Bauleitplanung Helmstedt; Bebauungsplan Nr. OTE 391 „Schwarzer Berg“ (1. Änderung) - Satzungsbeschluss -

1. Änderung des Bebauungsplans "Am schwarzen Berg"

Stellungnahmen im Rahmen der Beteiligungen und Beschlussvorschläge

Planzeichnung 1:1.000

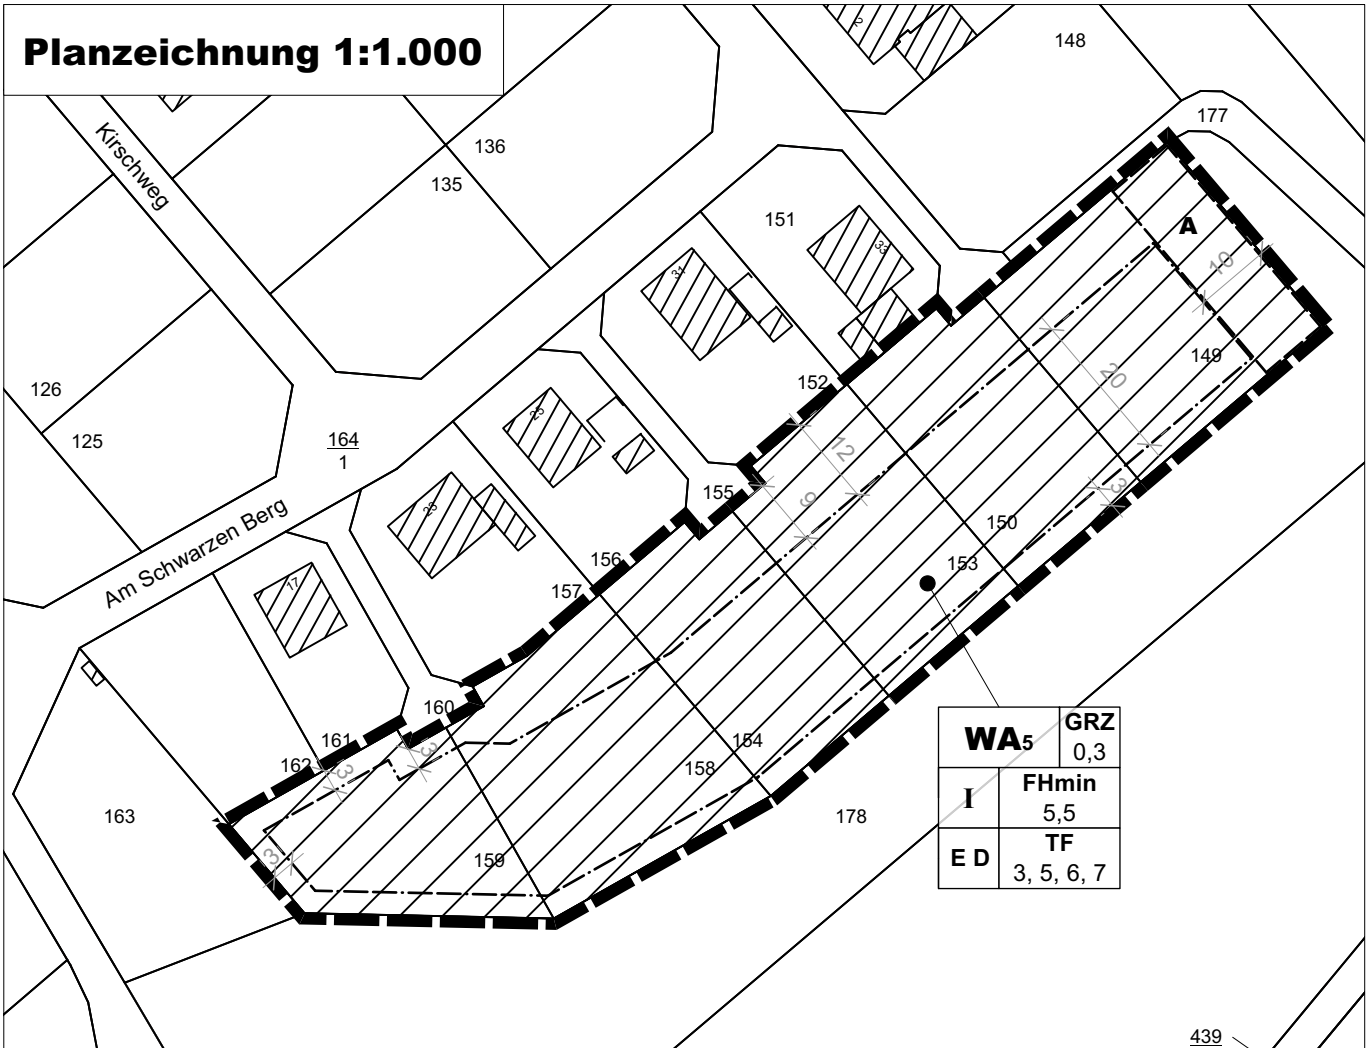
Stellungnahme	Beschlussvorschlag
<p>Ich rege zudem weiterhin an, die genaue Bezeichnung des Ursprungsplanes zu übernehmen, welcher den Namen „Am schwarzen Berg“ trägt, um spätere Verwechslungen bei der Zuordnung der geplanten Änderung zum Ursprungsplan zu vermeiden. Der erste Änderung des Bebauungsplanes trägt hingegen, wie im Verfahren nach § 4 Abs. 1 BauGB, den Namen „Schwarzer Berg“. In der Praxis haben sich solche, wenn auch nur kleine Namensänderungen, bereits als hinderlich erwiesen.</p>	<p>Der Titel wurde auf der Planzeichnung entsprechend dem des Urplans korrigiert: „Am schwarzen Berg“</p>
